Nýtt Aðalskipulag Kópavogs 2019 til 2040

Greinargerð /umsögn

Forsendur
Ferill málsins
Ábendingar, athugasemdir og umsagnir
Niðurstaða
Fylgiskjöl

Júlí 2021
Málsnúmer í one: 1901481, Aðalskipulag Kópavogs 2019-2040
1807024, Heimild til að hefja endurskoðun aðalskipulags
Afgreiðsla skipulagsráðs xx.xx. 2021
Afgreiðsla bæjarstjórnar xx.xx. 2021

10.2

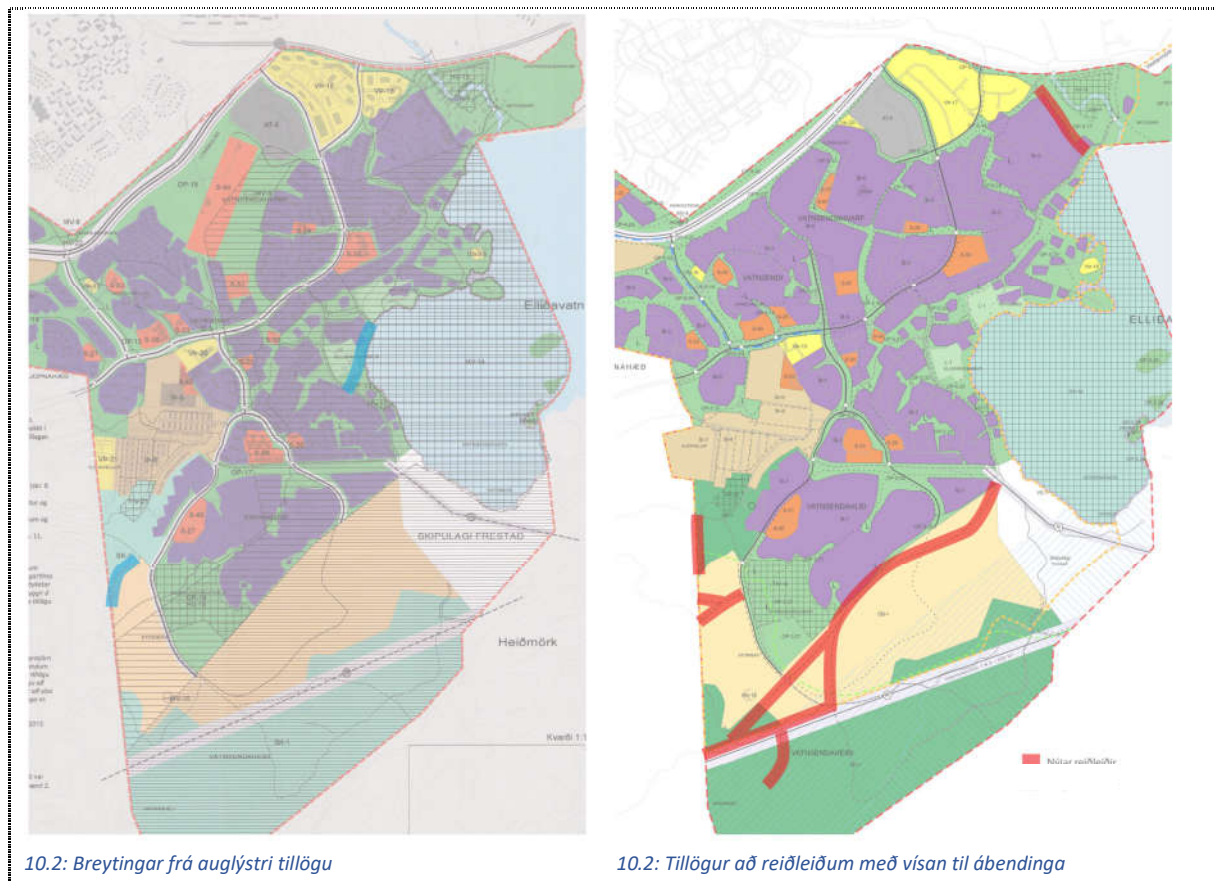
Í kaflanum Bæjarhluti 5 Vatnsendi bls. 193 er getið tveggja nýrra reiðleiða annars vegar liður 12 sem mun vera reiðstígur meðfram akvegi í Dimmuhvarfi og hins vegar liður 15 reiðstígur á sprungusvæði austan til í Vatnsendahlíð milli Stóra-Bás og Vatnsendavatns. Meira má til í skiptum fyrir reiðstíga um Linda- og Salahverfi. Þá vantar tengingu frá reiðstíg við Dimmuhvarf vestanvert að reiðstígakerfi Fáks í Viðidal, með t.d. nýrri reiðbrú yfir Elliðaár ofan við Heyvað. Reiðveganefndin getur fallist á að reiðstígar í Linda- og Salahverfum falli út af skipulagstillögum, en krafa er gerð um að aðrir reiðstígar tengdir Kjóavallasvæðinu komi í þeirra stað Reiðveganefndin horfir einkum til Vatnsendaheiði í þeim efnum. (Í meðfylgjandi fylgiskjali eru tillögur Reiðveganefndar um fjölgun reiðstíga á Vatnsendaheiði).

Umsögn – 10.3:

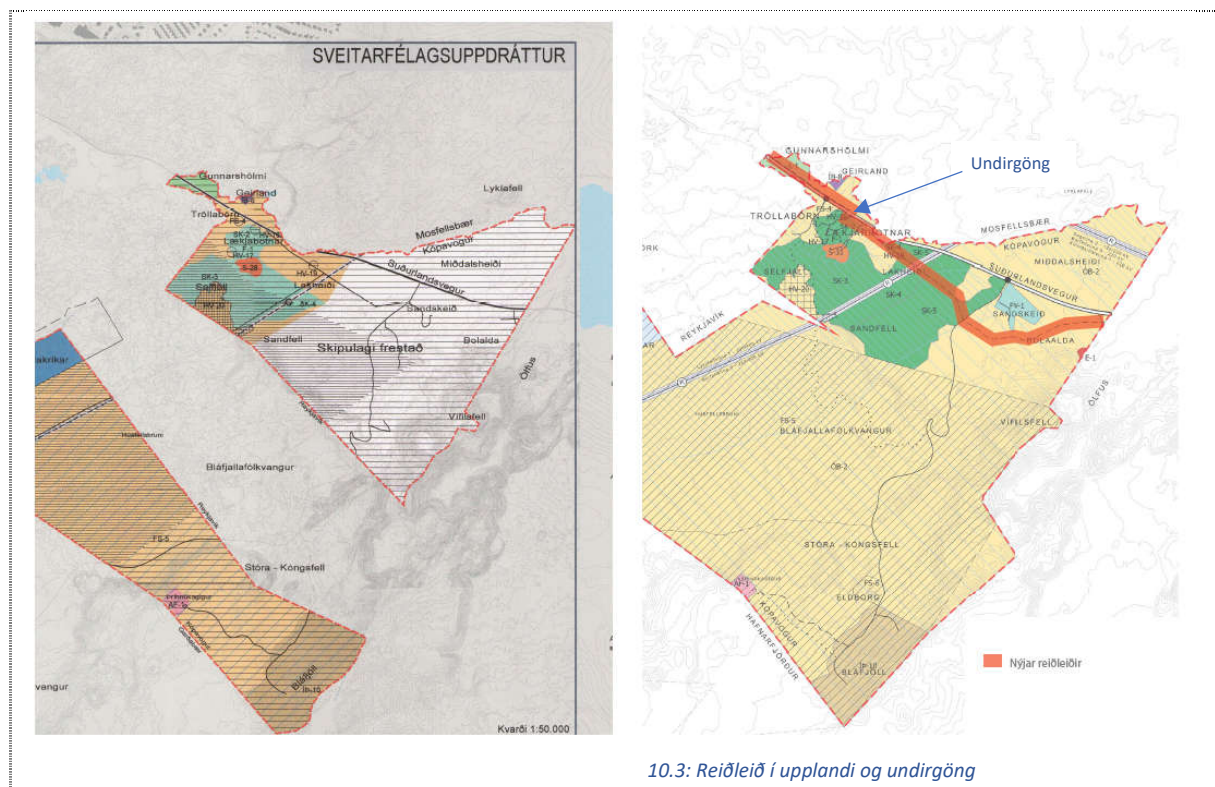
Reiðveganefnd Sprettis og hestamenn almennt eru sammála þeim skoðunum skipulagsyfivalda Kópavogs að af öryggissjónarmiðum sé óæskilegt að ríðandi umferð sé meðfram umferðarmiklum þjóðvegum eins og Suðurlandsvegi. Ekki dugar að benda á hugsanlegar aðrar lausnir, gjörðir og fjármagn þarf að fylgja til að þær lausnir geti orðið að veruleika, á meðan svo er ekki beri skipulagsyfirlöðum að staðfesta reiðvegi á skipulag viðkomandi svæðis. (Á meðfylgjandi fylgiskjali, kortmynd úr kortasjá Landssambands hestamannafélaga eru ofangreindar reiðleiðir sýndar www.map.is/1h).

Til er reiðleið meðfram Suðurlandsvegi allt frá Geithálsi og austur fyrir fjall (Ölfus og Þingvallasveit). Frá Geithálsi var riðið norðan vegarins, farið yfir vað á Hólmsá rétt ofan brúarinnar, meðfram girðingum við Gunnarshólma og Geirland. Fyrir neðan Lögberg var farið yfir Suðurlandsveginn og gamli vegurinn síðan riðinn að Lögbergsrétt og að Sandskeiði. Á Sandskeiði var oftast farið sunnan við flugvöllinn á leiðinni austur en einnig norðan við hann en sú leið var oft erfiðari yfirferðar vegna bleytu. Leiðin lá að Litlu Kaffistofunni og þá var Suðurlandsvegurinn krossaður á ný. Síðan var gamli vegurinn norðan við Kaffistofuna riðinn í gegnum Svínahraun að Kolviðarhól og áfram austur.

Vissulega hefði verið hægt að sýna þessa leið í aðalskipulagi bæjarins. En það er ábyrgðarhlutur m.v. óbreytt fyrirkomulag á Suðurlandsvegi þar sem leiðin er stórhættuleg vegna mikillar umferðar.

Umsögn – 16.1:

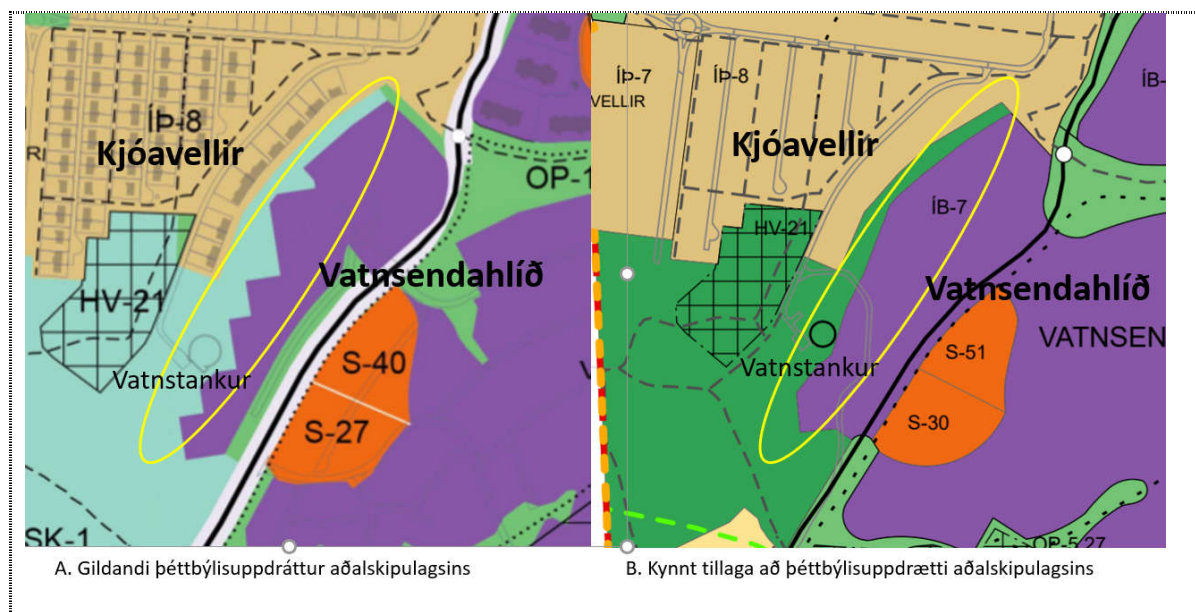
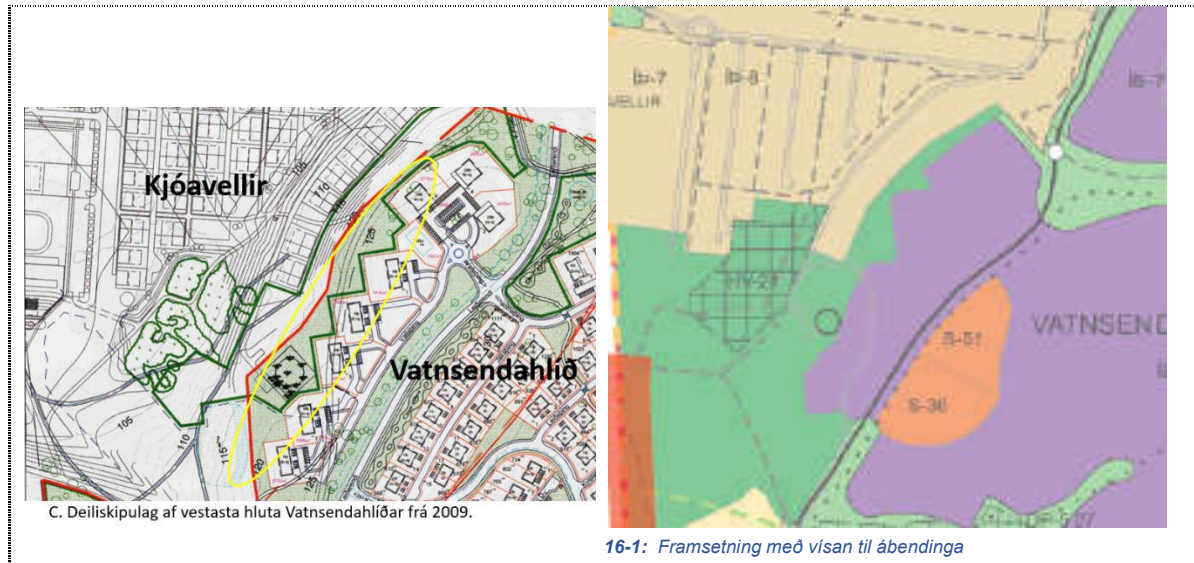
Þegar ofangreind tillaga að aðalskipulaginu er skoðuð verður ekki annað séð en þessi forsenda sem kynnt var hestamönnum árið 2006 hafi ekki verið höfð í huga varðandi byggð ofan Landsenda þar sem tillagan virðist gera ráð fyrir íbúðabyggð mjög nærri hesthúsum við þá götu. Svo nærri að með ólíkindum er. Hestamönnum mátti vissulega vera full kunnugt að íbúðabyggð kæmi í hlíðina þar fyrir ofan en að hún yrði sett nánast ofan í hesthúsalóðirnar er fjarri „gefnum loforðum“. Var hugsunin með uppbyggingu á Kjóavöllum sú að tryggt væri að sagan frá Glaðheimum endurtæki sig ekki. Hefur sú mikla uppbygging á Kjóavöllum (hesthús, reiðhöll, vellir, stígar etc), sem kann nú að vera nærri 5 milljörðum í krónum talið, tekið mið af því. Þá er og rétt að minna á að skipulag svæðisins gerir ráð fyrir mun meiri uppbyggingu þar.

Línur að skipulagi athafnasvæðis hestamanna á Kjóavöllum og skipulagi íbúðarbyggðar í Vatnsendahlíð voru lagðar því sem næst á sama tíma og í góðu samstarfi félaga í Andvara og í Gusti svo og bæjaryfirvalda. Skipulag Kjóavalla var samþykkt í bæjarstjórn Kópavogs og Garðabæjar miðsumars 2008 og skipulag Vatnsendahlíðar var samþykkt í bæjarstjórn Kópavogs 2009. Lóðarleigusamningar við hesthúsalóðirnar Landsenda 1-29, sem næstar verða fyrirhuguðu íbúðarhverfi í Vatnsendahlíð voru síðan samþykktir á árunum 2010 og 2016.

Rétt er að mörk fyrirhugaðrar íbúðarbyggðar vestast í Vatnsendahlíð eru ekki sett fram á sama hátt á þéttbýlisupprætti gildandi aðalskipulags og í kynntri tillögu að nýjum þéttbýlisupprætti (sjá myndir A og B. hér að neðan). Vesturmörk fyrirhugaðs íbúðarsvæðis eru nær hesthúsalóðum við Landsenda í kynntri tillögu að þéttbýlisupprætti nýs aðalskipulags en í gildandi aðalskipulagi þar sem verið er að „réttu úr þeim“.

Umsögn – 17 og 18:

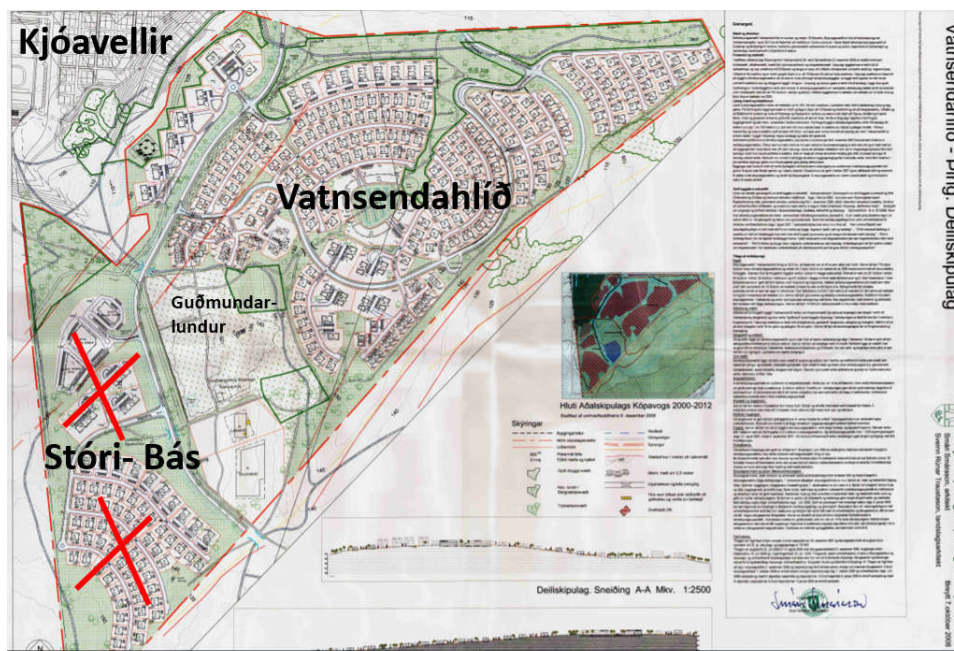
Samhljóða erindi nr. 17 og 18.

Þegar unnið var að skipulagi hesthúsahverfisins á Kjóavöllum var á sama tíma verið að vinna að skipulagi fyrirhugaðs íbúðarsvæðis í Vatnsendahlíð. Í því sambandi er vert að minna á að í þeirri vinnu voru gerðar róttækar breytingar á skipulagi fyrirhugaðrar byggðar austan Kjóavallasvæðisins við Stóra-Bás (sjá meðfylgjandi skýringarmynd). Fólust þær breytingar m.a. í því að hætt var við fyrirhugað atvinnusvæði við Traðaping sem átti samkvæmt skipulaginu að vera tæplega 20.000 m² að flatarmáli. Austan atvinnusvæðisins stóð jafnframt til að byggja um 150 íbúðir í fjölbýli og sérbýli við Stapaping. Fallið var frá þeim hugmyndum einnig.

Í samtalinu um framtíðarbyggð á svæðinu m.a. við hestamenn var fallið frá þessari byggð við Stóra-Bás fyrst og fremst til að auka hlut opinna svæða og tryggja öruggari og greiðari reiðleiðir frá hesthúsahverfinu á Kjóavöllum til austurs og suðurs (Vatnsendaheiði, Heiðmörk og að Grunnvötnum).

Umsögn – 20.6:

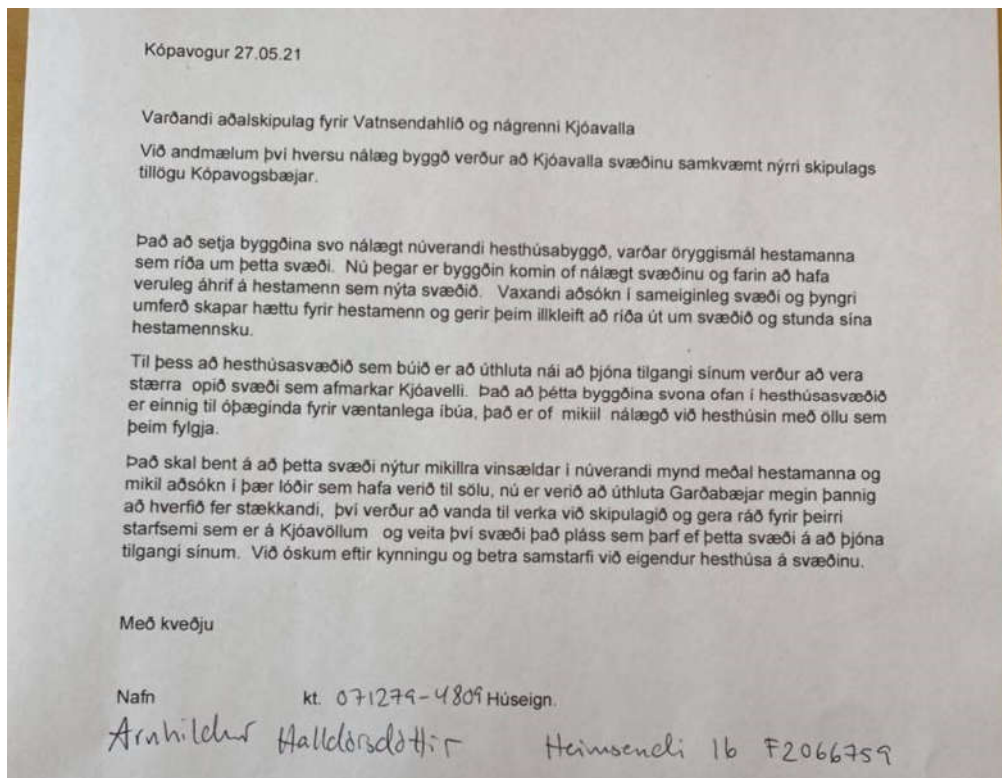
Hestamannafélagið Sprettur er fjölmennasta hestamannafélag landsins með tæplega 1700 félagsmenn, ótækt er að hafa uppi áform um að þrengja að félagssvæðinu eins og þessi áform aðalskipulagstillagna sýna.

Sjá umsögn í lið 16.1 (við athugasemd merkt nr. 16).
